2021埋計発第311号

日本原燃株式会社

廃棄物埋設確認申請書の変更について

(3号廃棄物埋設地)

図 1-イ(ニ)-4 断面力図(常時)

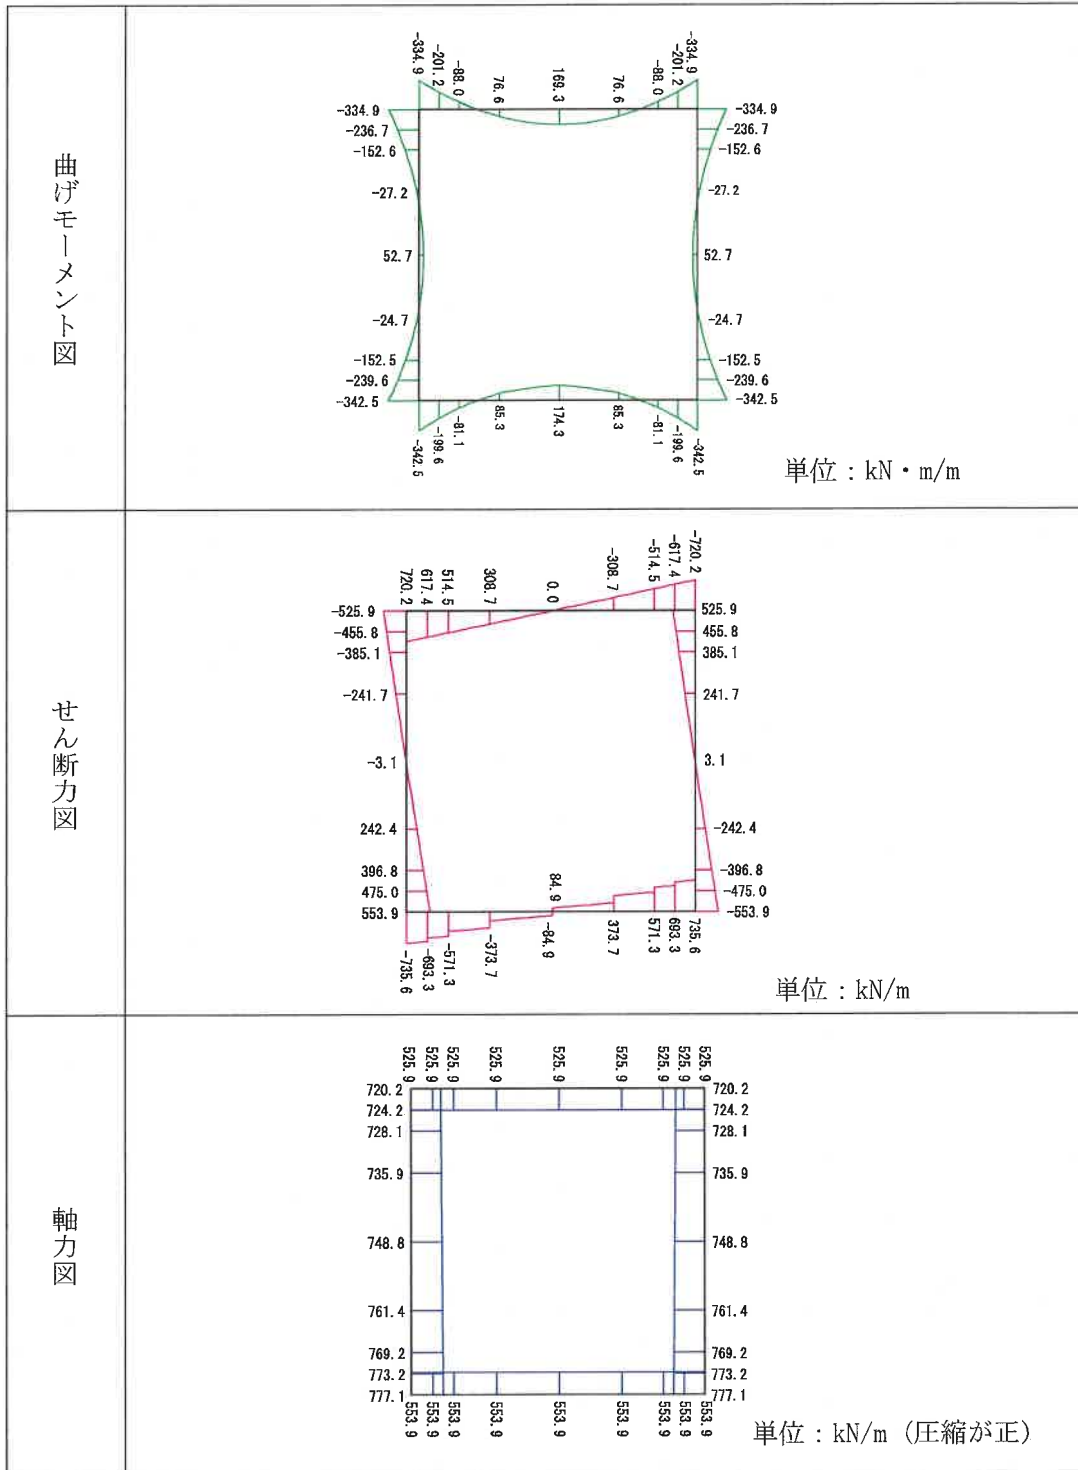
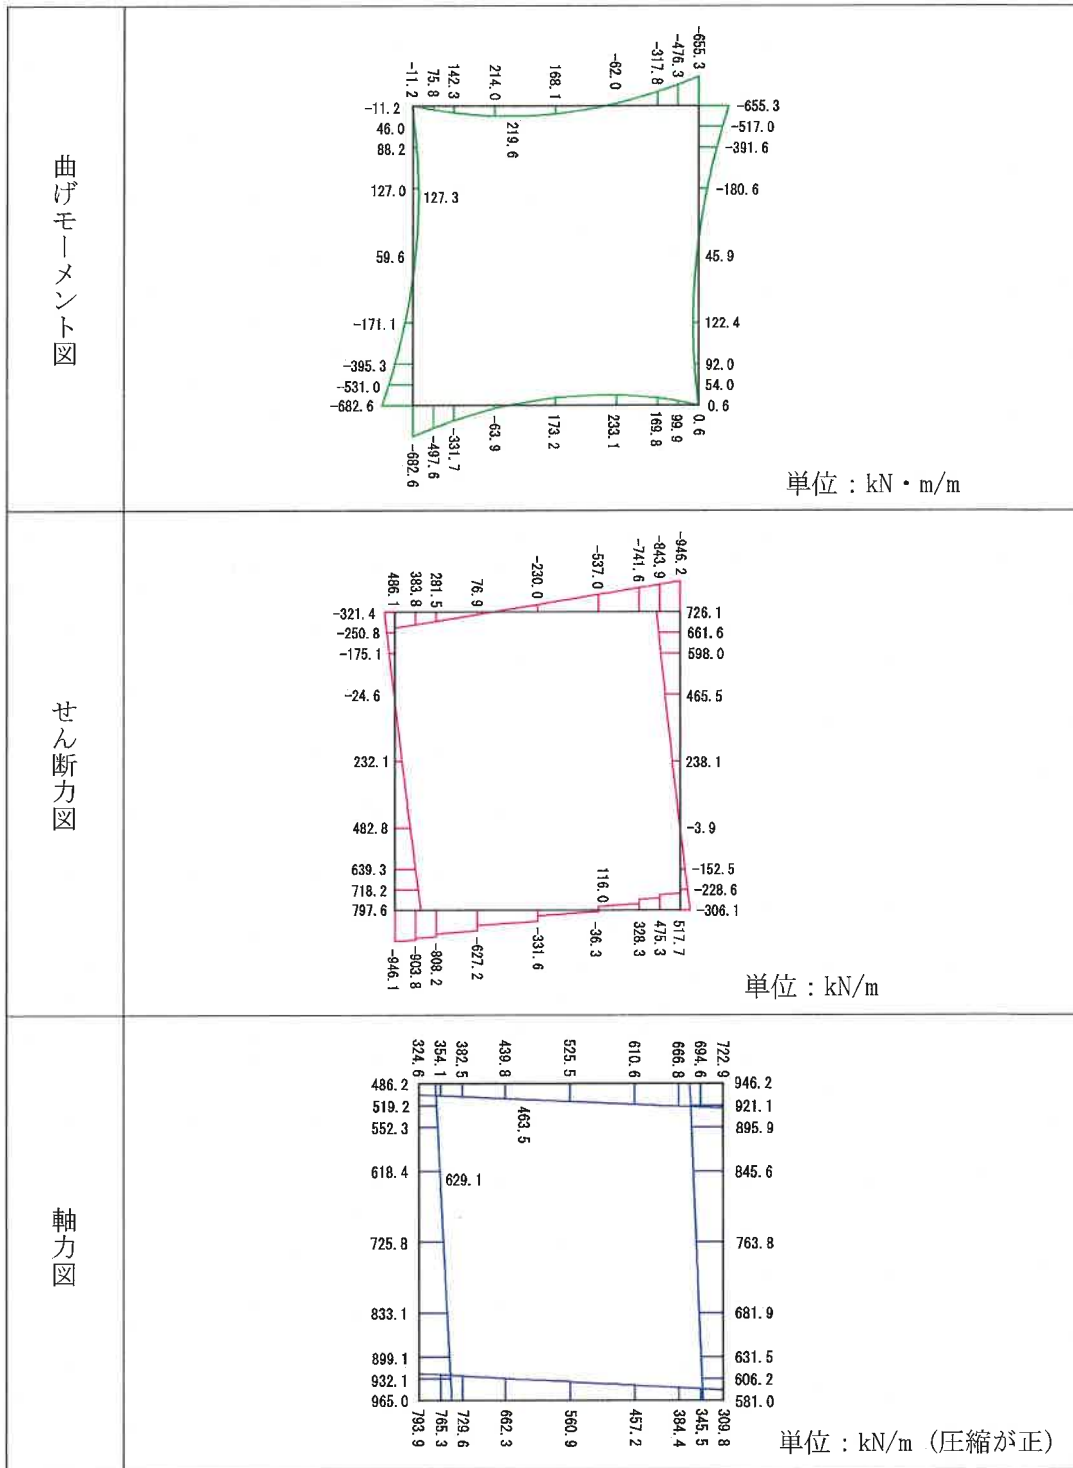
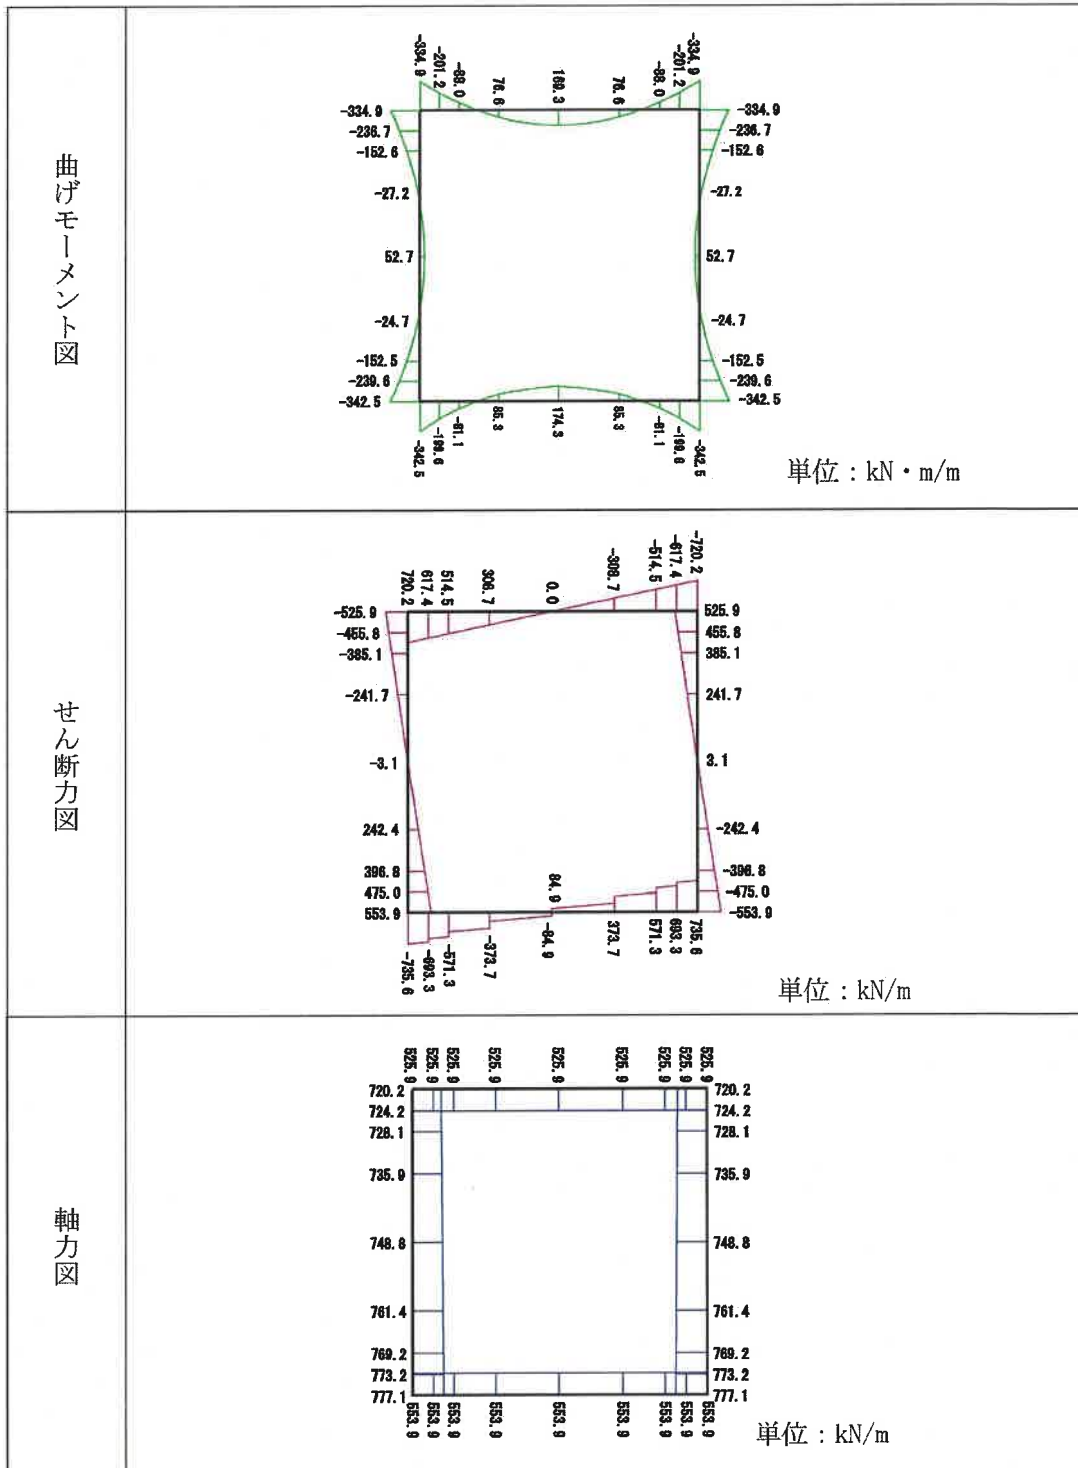
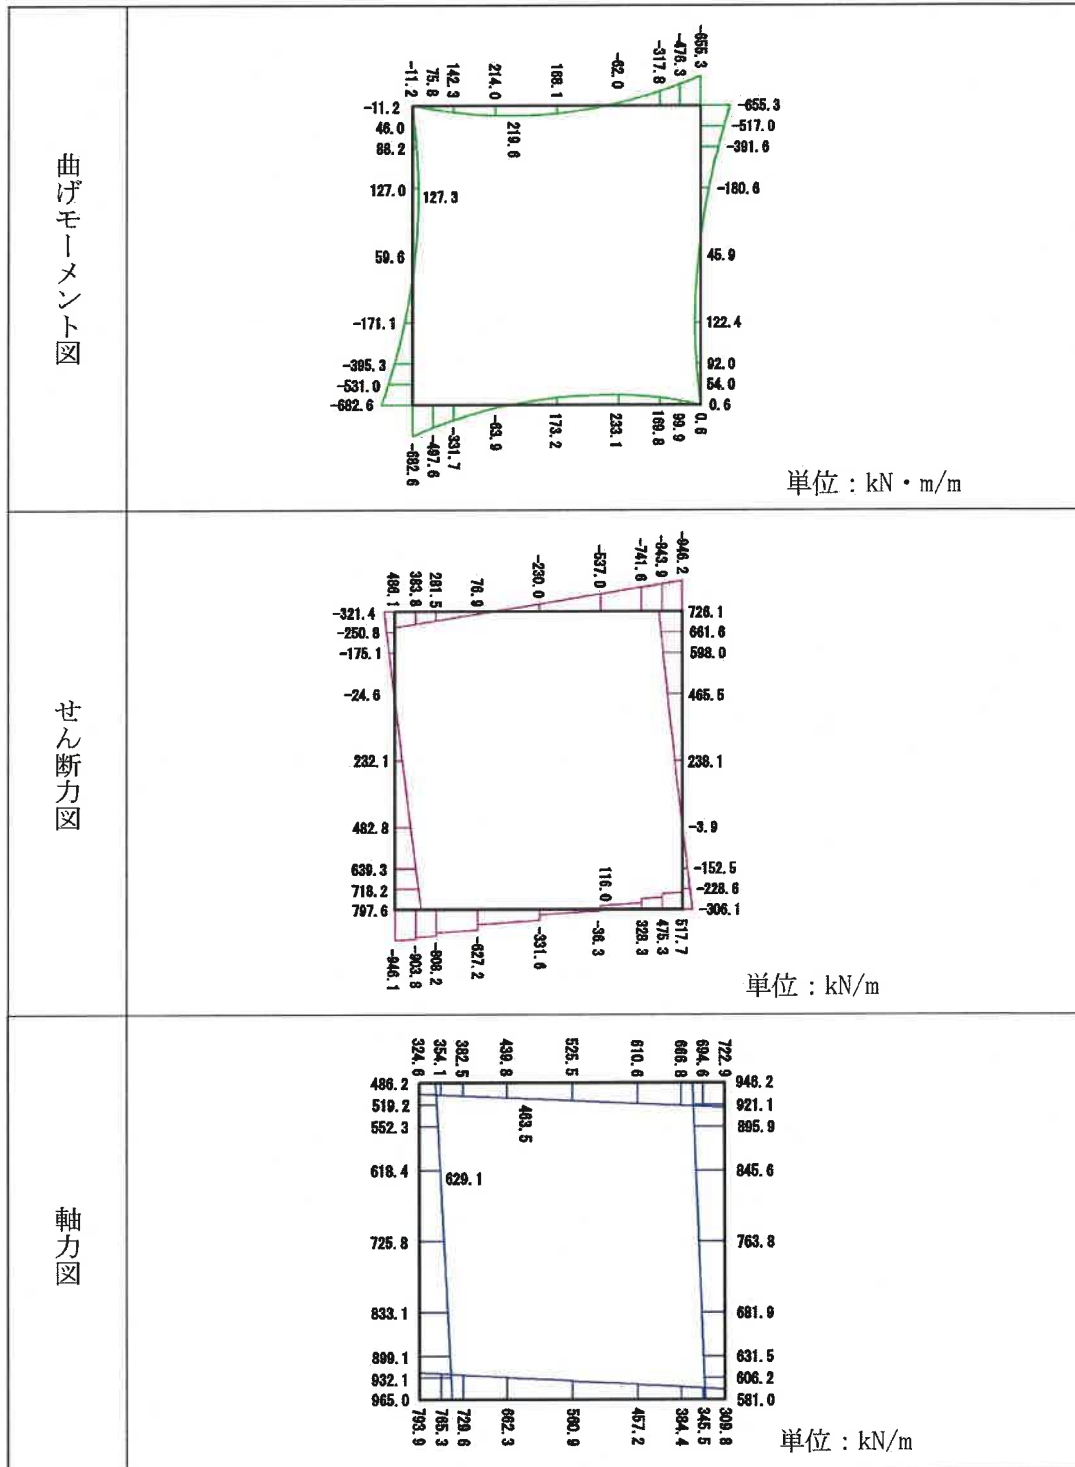
セメント系充填材・廃棄体混 合部																														
	ホワイトゾー ン+ミクスチ ャー部	ミクスチ ャー部																													
単位体積重 量(kN/m ³)	39.9																														
ヤング係数 (kN/mm ²)	2.94	1.71																													
ポアソン比 ν	0.368																														
	セメント系充填材・廃棄体混 合部																														
	ホワイトゾー ン+ミクスチ ャー部	ミクスチ ャー部																													
単位体積重 量(kN/m ³)	23.4																														
ヤング係数 (kN/mm ²)	1.71	0.752																													
ポアソン比 ν	0.402																														
添付書類一 1-イ(ハ)-15	添付書類一 1-イ(ハ)-15 図 A-A断面図 B-B断面図	現造成面標高約46m <u>仮置土</u> 現造成面標高約46m 別添-19に示すとおり。	現造成面標高約53m 現造成面 別添-20に示すとおり。																												
添付書類一 1-イ(ハ)-18	添付書類一 1-イ(ハ)-18 図 (覆いの厚さ)	300 別添-21に示すとおり。	400 別添-22に示すとおり。																												
添付書類一 1-イ(ニ)-8 ~1-イ(ニ)-9	添付書類一 1-イ(ニ)-8 ~1-イ(ニ)-9 図 軸力図	単位：kN/m (圧縮が正) 別添-23に示すとおり。	単位：kN/m 別添-24に示すとおり。

図 6-3.2 工事及び検査の繋がり

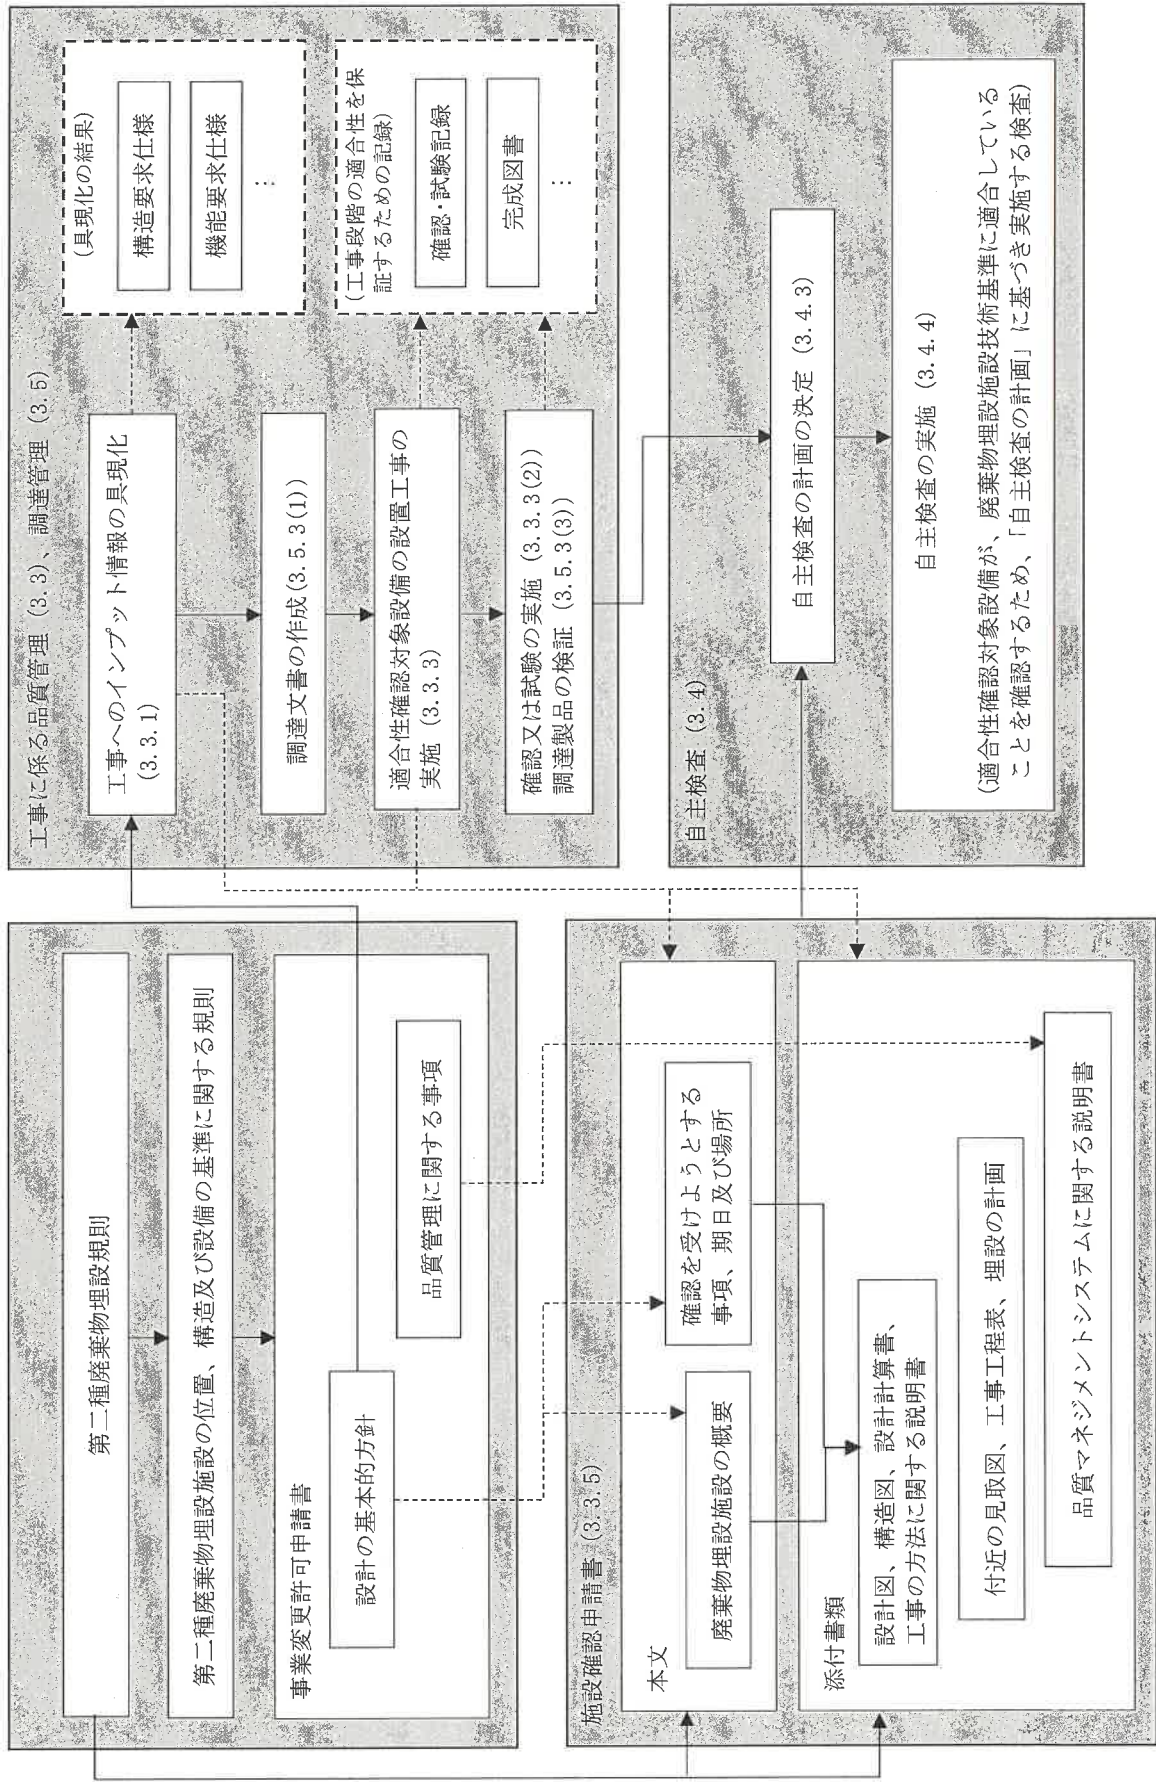
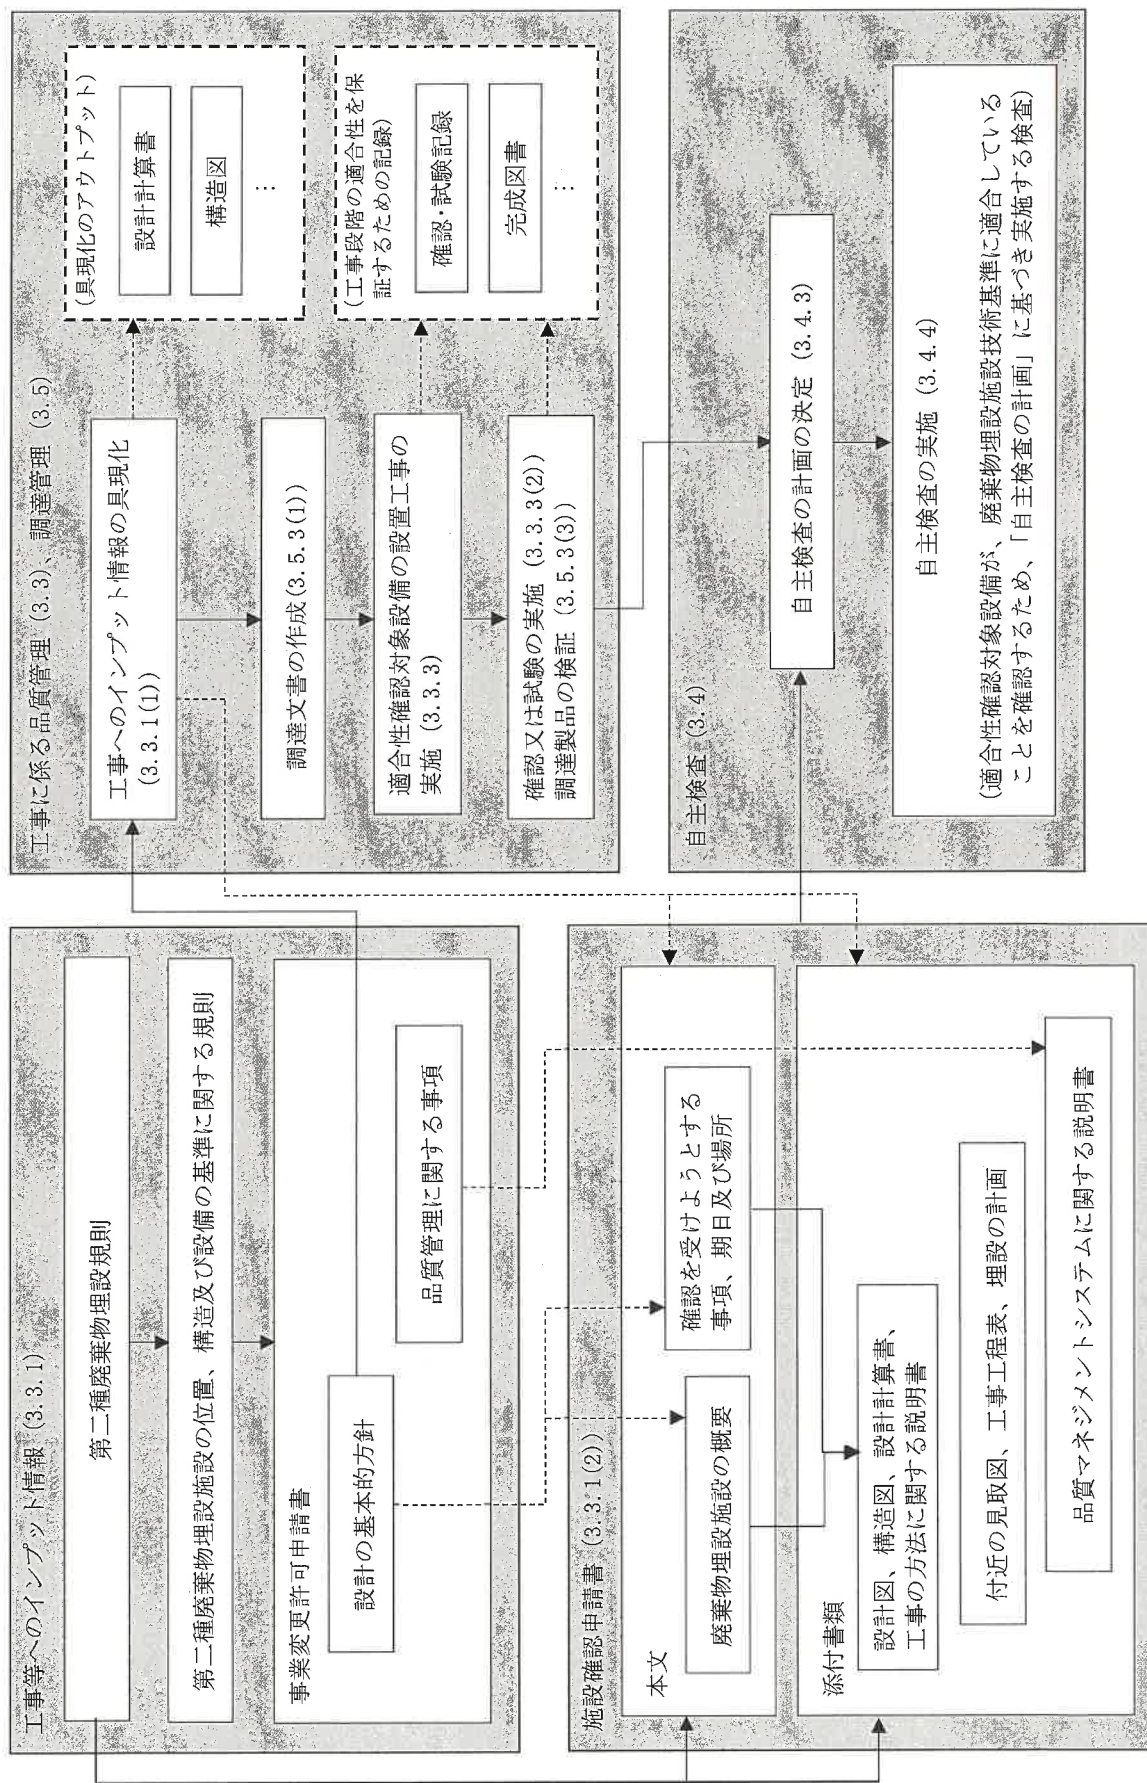
頁 (変更後)	頁行 (変更前)	変更後	変更前
添付書類六 6-1	添付書類六 6-1 上から2行目 ～6行目	<p>当社は、廃棄物埋設施設の安全を確保させるため、健全な安全文化を育成し、及び維持するための活動を行う仕組みを含めた廃棄物埋設施設に係る工事（以下「工事」という。）段階から検査段階に係る保安活動を確実に実施するための品質マネジメントシステムを確立し、「濃縮・埋設事業所廃棄物埋設施設保安規定」（以下「保安規定」という。）に品質マネジメントシステム計画（以下「保安規定品質マネジメントシステム計画」という。）として定めている。</p> <p>別添-31に示すとおり。</p>	<p>当社は、廃棄物埋設施設の安全を確保させるため、健全な安全文化を育成し、及び維持するための活動を行う仕組みを含めた廃棄物埋設施設（<u>廃棄物埋設地</u>）に係る工事（以下「工事」という。）段階から検査段階に係る保安活動を確実に実施するための品質マネジメントシステムを確立し、「濃縮・埋設事業所廃棄物埋設施設保安規定」（以下「保安規定」という。）に品質マネジメントシステム計画（以下「保安規定品質マネジメントシステム計画」という。）として定めている。</p> <p>別添-32に示すとおり。</p>
添付書類六 6-3 ☒	添付書類六 6-3 ☒ 注釈	<p>注1：品質マネジメントシステムを管理する箇所の長 注2：確認期日届を提出する箇所の長 注3：施設確認申請に係る総括を主管する箇所の長 注4：契約を主管する箇所の長 注5：調達先に対する監査を主管する箇所の長</p> <p>別添-33に示すとおり。</p>	<p>注1：品質マネジメントシステムを管理する箇所の長 注2：確認期日届を提出する箇所の長 注3：施設確認申請に係る総括を主管する箇所の長 注4：契約を主管する箇所の長 注5：調達先に対する監査を主管する箇所の長</p> <p>別添-34に示すとおり。</p>
添付書類六 6-6 ☒	添付書類六 6-6 ☒	<p>☒6-3.2 工事及び検査の繋がり</p> <p>別添-35に示すとおり。</p>	<p>同左</p> <p>別添-36に示すとおり。</p>
